BUDAPESTI 4. SZ. METRÓVONAL

K2 szerződés

Kapcsolódó felszíni beruházások megvalósítása

1. SZ. KIEGÉSZÍTÉS
AZ AJÁNLATKÉRÉSI DOKUMENTÁCIÓHOZ

Kálvin téri

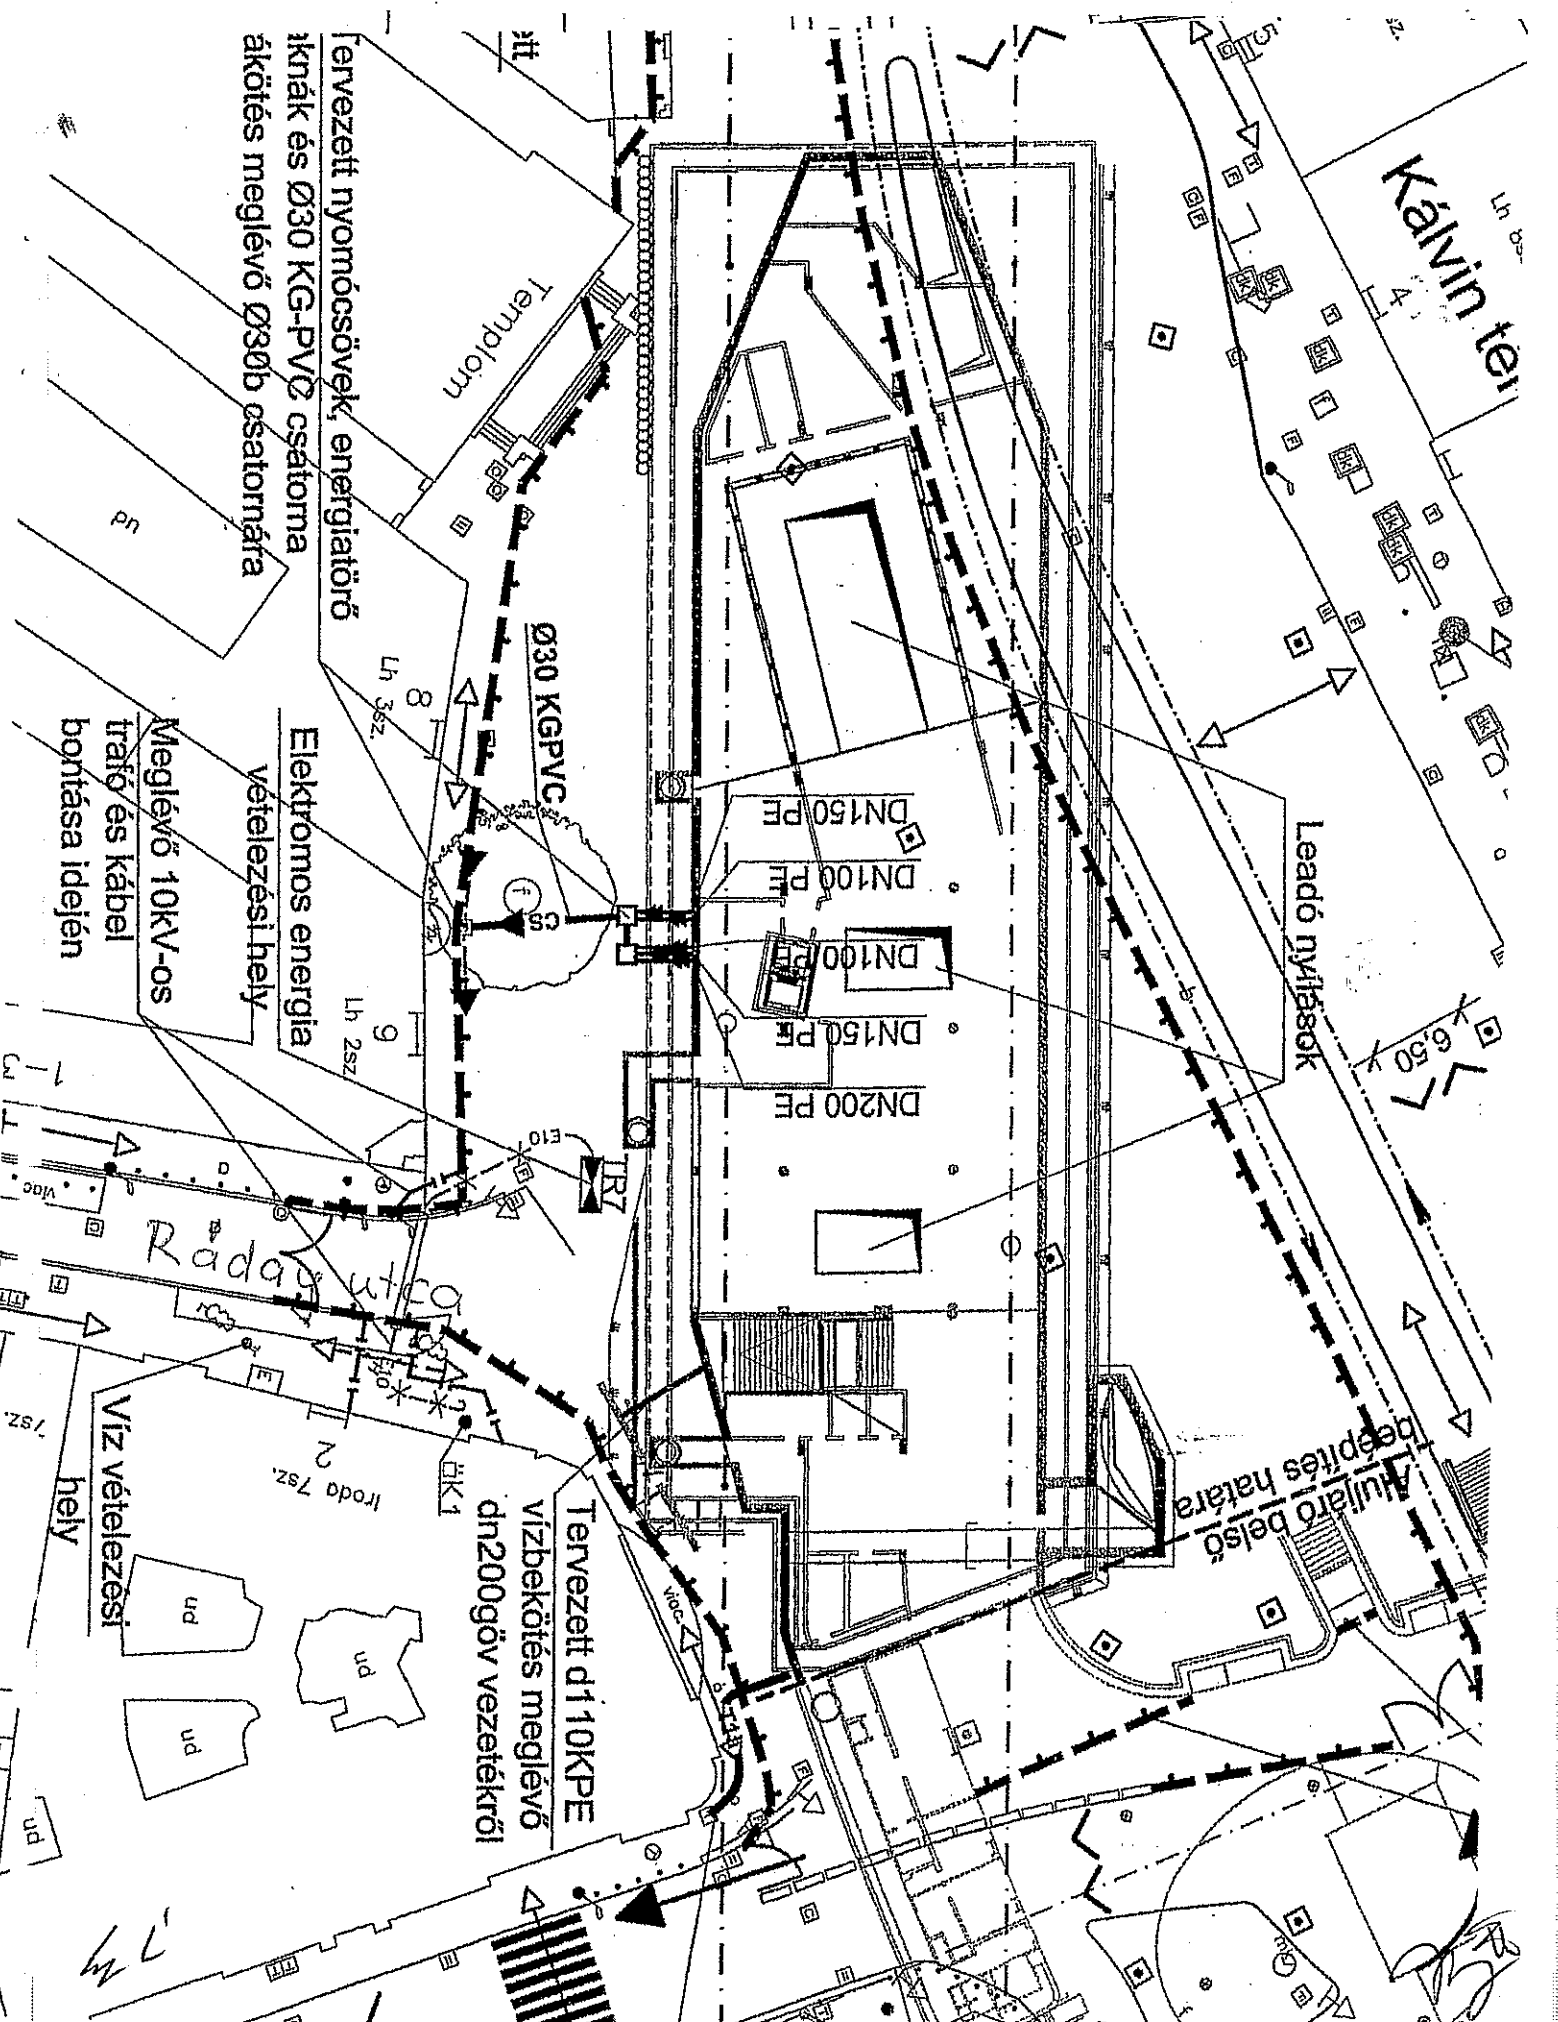
K54. A Kálvin tér organizációs tervében a tér déli oldalán az állomásépítés organizációja miatt leadónyílásokat kell biztosítani az állomás belső beépítéséhez. Ez mekkora helyigénnyel jár, és időben mettől – meddig tart? Fenti külső körülményeket hogyan vegye figyelembe Ajánlattevő az építési ütemterv készítésénél?

Válasz: Jelen 2. sz. Kiegészítés 3. melléklete tartalmazza a leadónyílások helyét.

A hivatkozott területet érintő munkákat 2010. júliusi kezdéssel kérjük ütemezni.
